**TOP 6: Antrag auf immissionsschutzrechtliche Genehmigung auf Errichtung und Betrieb eines Windparks mit 22 Windkraftanlagen, Standort: 73111 Lauterstein****Beschlussvorschlag**

Die Firma wpd Windpark Nr. 367 GmbH & Co. KG plant die Errichtung und den Betrieb eines Windparks mit 22 Windkraftanlagen (Nennleistung einer WKA: 2,4 MW, Gesamthöhe: 199 m) am oben genannten Standort.

Abb. 1: Standorte der von der Fa. WPD geplanten Windenergieanlagen im räumlichen Verhältnis zu den Vorranggebieten der Regionen Ostwürttemberg und Stuttgart

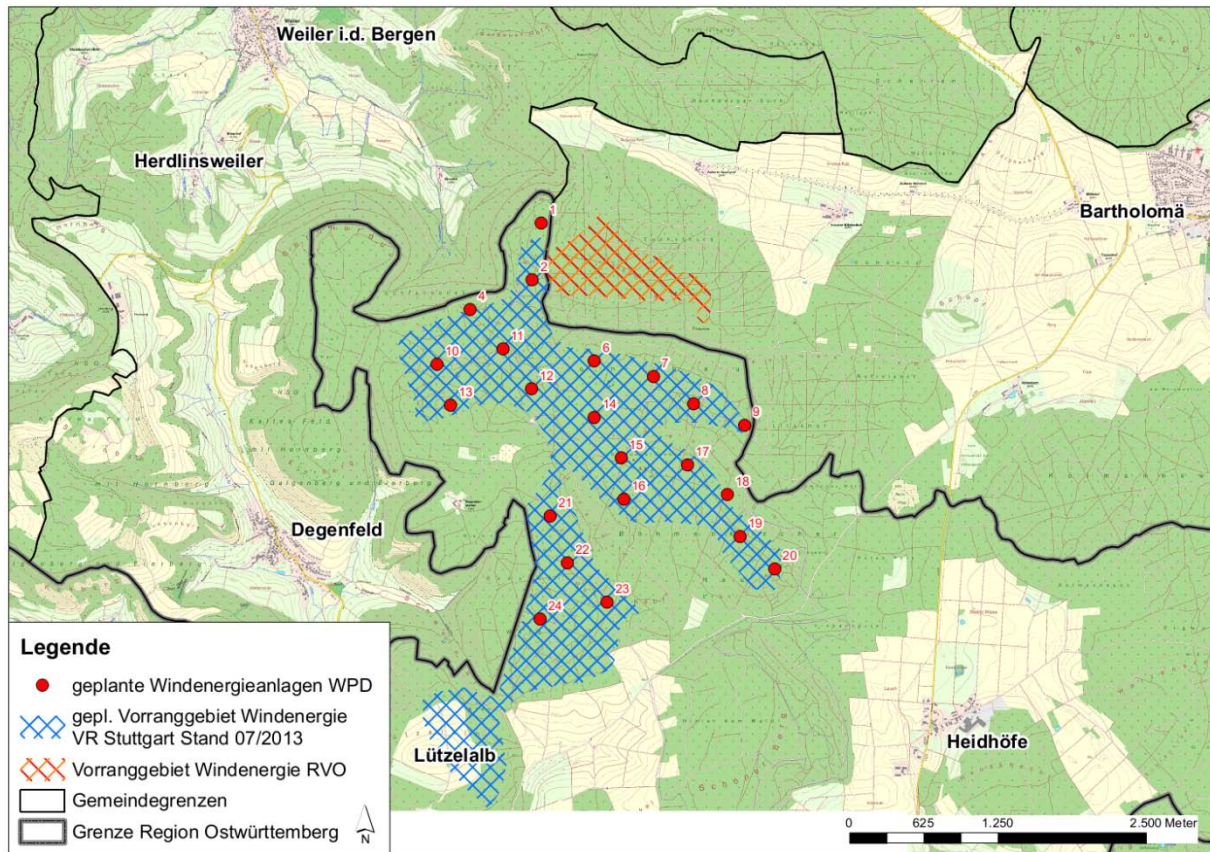
Das Plangebiet liegt in einem landschaftlich und naturschutzfachlich sehr sensiblen Bereich, der durch eine hohe Qualität des Landschaftsbildes eine hervorgehobene Stellung als Naherholungsbereich für die Bevölkerung innehat. Windkraftanlagen, insbesondere an den westlichen Rändern des Gebiets, haben auch aufgrund des Umfangs der ausgewiesenen Flächen ihren maßgeblichen Auswirkungsbereich auf Ortschaften, die in der Region Ostwürttemberg liegen. Sowohl der Regionale Grünzug in der Region Stuttgart als auch der in der Region Ostwürttemberg angrenzende Schutzbedürftige Bereich für die Erholung zielen u.a. auf den Schutz des Freiraums als Raum für die Erholung ab. Aus diesem Grund ist die Beeinträchtigung der angrenzenden Ortschaften möglichst gering zu halten. Insbesondere die Ortschaft Degenfeld wird durch die geplanten Standorte im Osten und Nordosten erheblich betroffen sein.

Der südliche Teil des Vorranggebiets im Bereich der Lützelalb wird dabei nicht vom Windpark Lauterstein in Anspruch genommen. Damit kann zwar ein Teil der Belastung für den Ort Degenfeld vermieden werden, dennoch verbleiben erhebliche Umwelteinwirkungen. Aus diesem Grund sollte nochmals vertieft geprüft werden, ob auf die westlich gelegenen Anlagen verzichtet werden kann.

Der nördlich verbleibende Bereich stellt einen kompakteren Raum für die Windenergienutzung dar, der einer Bündelung dieser raumbedeutsamen und landschaftsprägenden Nutzung entspricht und nach Ansicht des Regionalverbands Ostwürttemberg unter der Prämisse der Energiewende mit dem Schutz des Freiraums vereinbar ist. Diesem Bereich der beantragten Zielabweichung sind keine grundsätzlichen Bedenken entgegenzusetzen.

Der Regionalverband Ostwürttemberg begrüßt, dass der südlichste Teil des Vorranggebiets GP-o4 des Verbands Region Stuttgart (Stand 2013) vom geplanten Windpark nicht in Anspruch genommen wird. Dennoch wird der südliche Teil des Windparks aufgrund der Überlastung der Ortschaft Degenfeld, der vorhandenen intensiven Naherholung und der Überlastung des hochwertigen Landschaftsraumes aus regionalplanerischer Sicht nach wie vor kritisch gesehen. Er empfiehlt daher eine Reduzierung des Windparks im Bereich der Lützelalb.
